## 桃園市政府建築管理處 函

主旨：檢送「加速建照案審查修正意見相關事宜暨疑義會議  
(36)」會議記錄1份，請查照。

## 加速建照案審查修正意見相關事宜暨疑義會議 (36)-紀錄

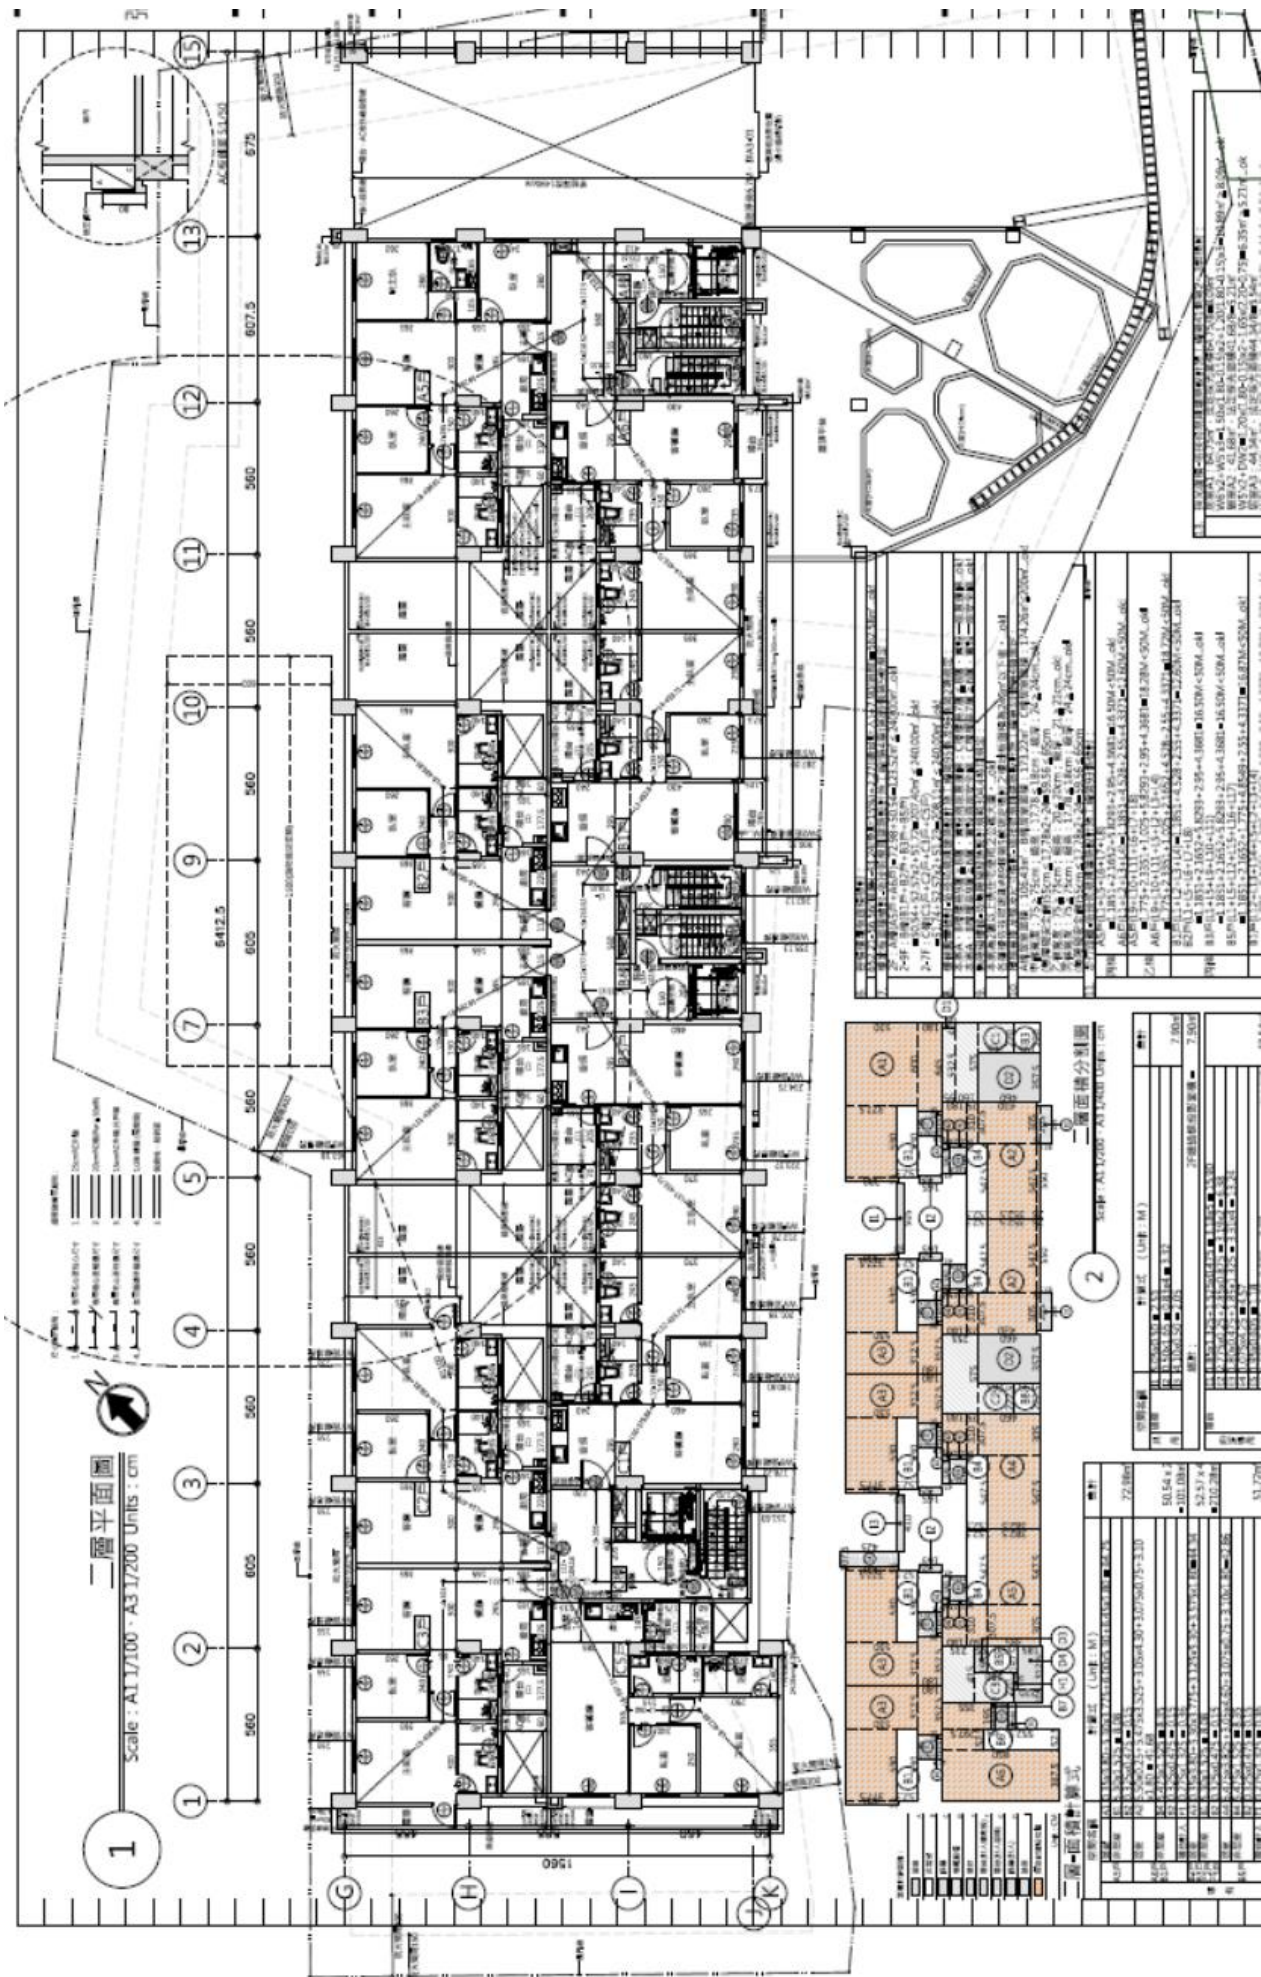
2. 有關觀音區崙尾段 862 地號建照審查(非都市計畫區甲種建築用地)，消防救災空間及緊急進口檢討執行疑義？提請討論。(附件六)

決議：(1)有關本案於建築法規及本市自治條例尚無限制或要求比照「劃設消防車輛救災活動空間指導原則」之規定檢討。

(2) 緊急進口設計人仍需依建築技術規則第 108 條、第 109 條檢討。
